改善箇所説明図

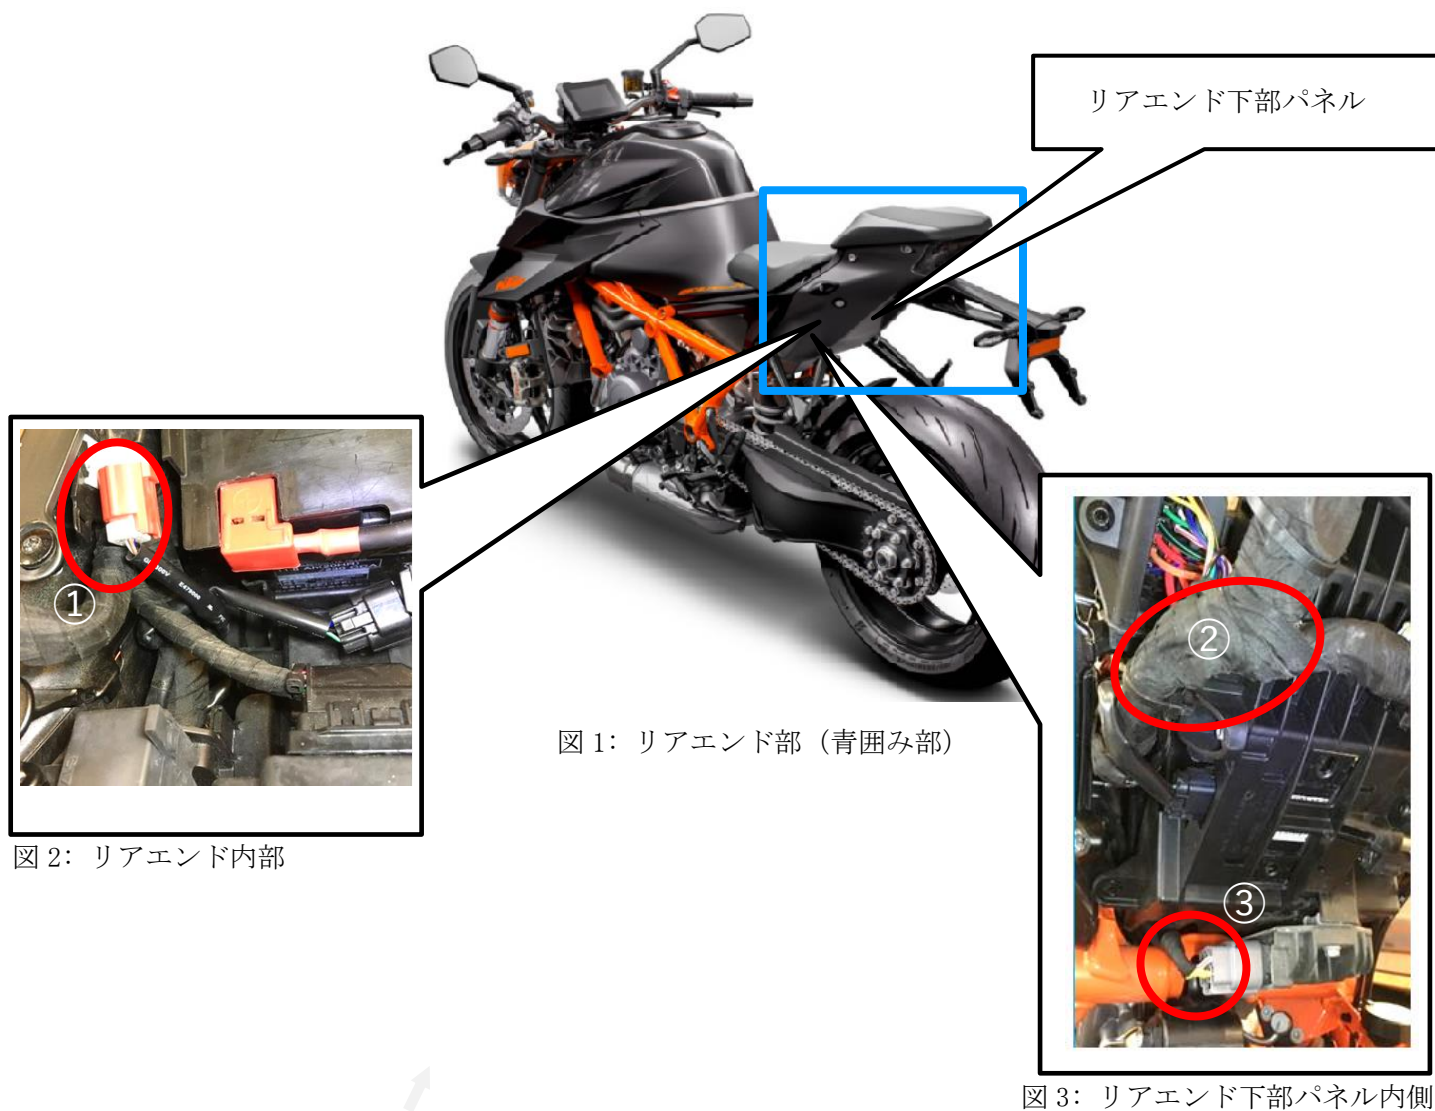
基準不適合発生不箇所

リアエンド内部、及びリアエンド下部パネル内側 合計 3 か所

(図2の①、図3の②及び③の赤丸囲み部)

リアエンド下部パネルにおいて、形状が不適切なため、走行振動によりメインワイヤーハーネスが当該パネルに接触することがある。そのため、当該ハーネスの被膜が破れ、ハーネス内の配線が短絡し、最悪の場合、走行中にエンジンが停止し再始動できなくなる、または火災に至るおそれがある。

全車両、メインワイヤーハーネスの配索を修正し、リアエンド下部パネルに対策加工を行う。なお、メインワイヤーハーネスの損傷状況を点検し、必要に応じて修正を行う。
